Dodatek č. 1 ke Smlouvě o dílo

„Rekonstrukce předprostoru hřbitova v Kvítkovicích“

Soupis změnových listů

Akce 265/1807 Předprostor hřbitova Kvítkovice

PŘÍLOHA: 1 Položkový rozpočet
2 Situace SANACÍ

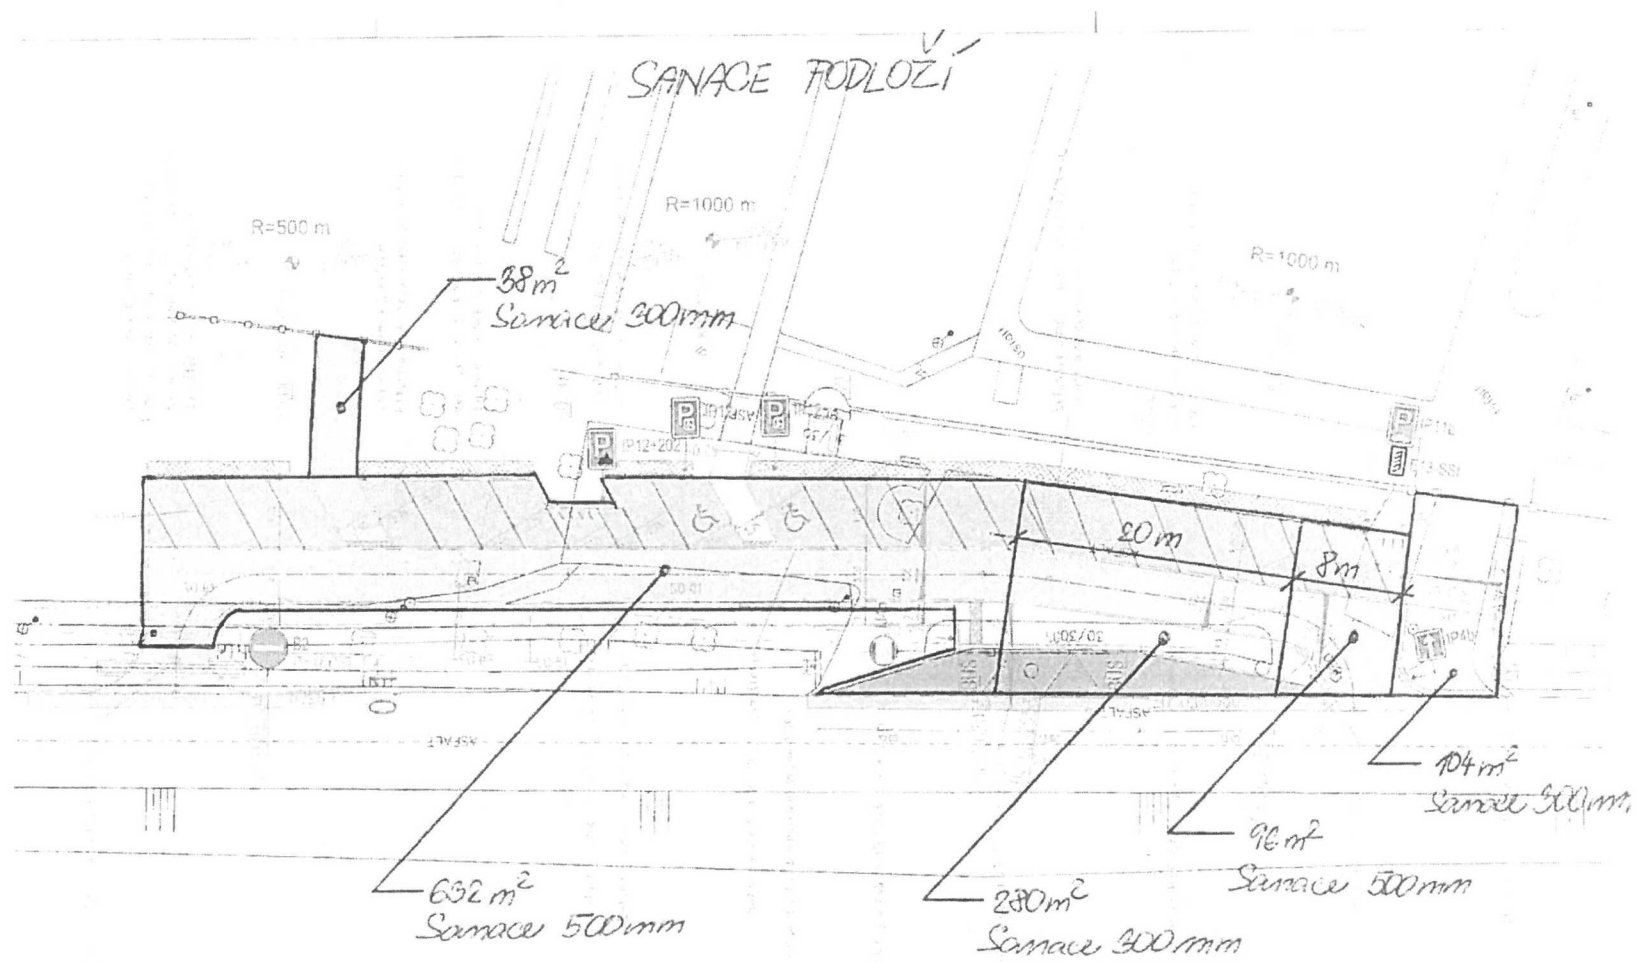
Důvod změny	Požadavek investora na provedení sanace neúnosného podloží.		
POPIS ZMĚNOVÉHO LISTU:	Sanace podloží štěrkdrtí nad rámec projektu dle dohody bude v následujícím rozsahu: 1/ Hlavní vstup na hřbitov až po komunikaci v tl. 300mm - 0mm=300mm (104 m2), dle projektu není sanace. 2/ Chodník s žulovou kostkou pro vyšší zatížení v tl. 300mm-0mm=300mm (38 m2), dle projektu není sanace 3/ Od hlavního vstupu na hřbitov v šířce 8 m až po komunikaci v tl. 500mm-300mm=200mm (96 m2), dle projektu sanace v tl. 300mm 4/ V další šířce 20 m až po komunikaci v tl. 300mm-300mm=0mm (280 m2), dle projektu sanace v tl. 300mm 5/ V zbylé šířce až po komunikaci v tl. 500mm-300mm=200mm (632 m2)		
Odkaz	Zápis z KD		
	Projektová dokumentace	viz zadávací projektová dokumentace	
	Rozpočtové podklady	viz smluvní položkový rozpočet	
	Ostatní		
Vliv ZL na termíny provádění	bez vlivu na termín provádění
